# 一日立マイクロコンピュータ技術情報

題 目	E7000 SH2 エミュレータポッドユーザ インタフェースピン配置資料の追加	発行番号	TN— EML-009A		
		分 類	1. 仕様変更 ② ドキュメント訂正追加等 3. 使用上の注意事項		
適 用 製 品	HS7604EPD70H	対象ロット等	関連 資料	E7000 SH7604エミュレータ ユーザズマニュアル	有効期限
		全ロット		HS7604EPD70HJ	永年

### SH2エミュレータユーザインタフェース仕様について

2. SH2 エミュレータPGA171ソケットピン配置

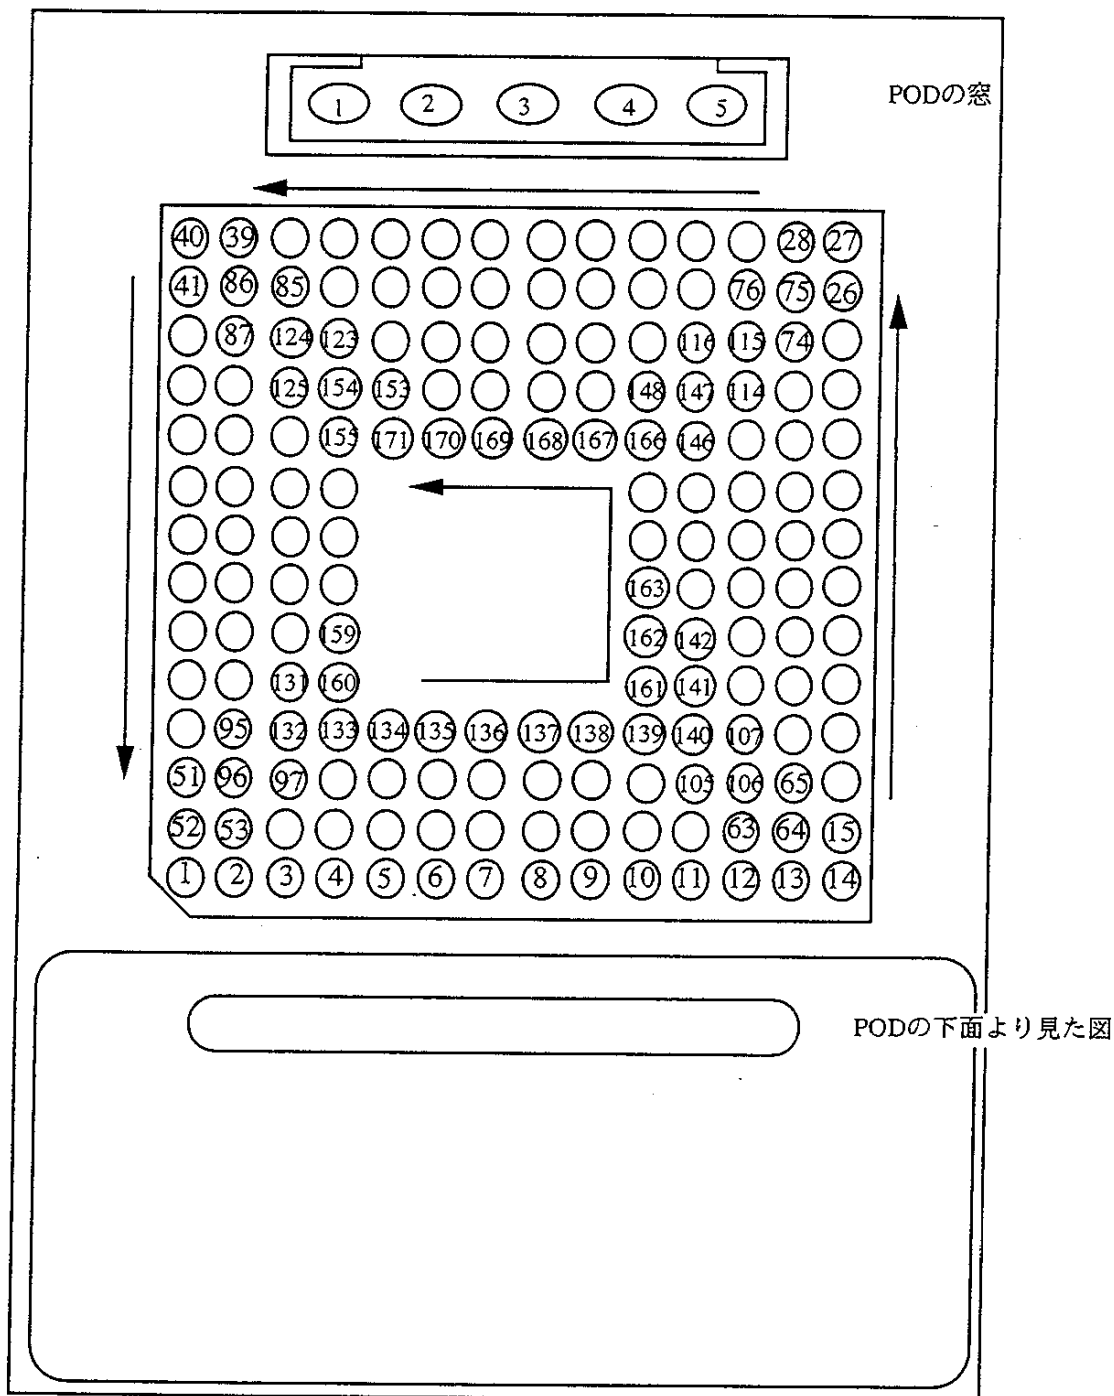
エミュレータのユーザインタフェースのピン配置資料の追加が必要となります。  
詳細は次頁以降に示します。
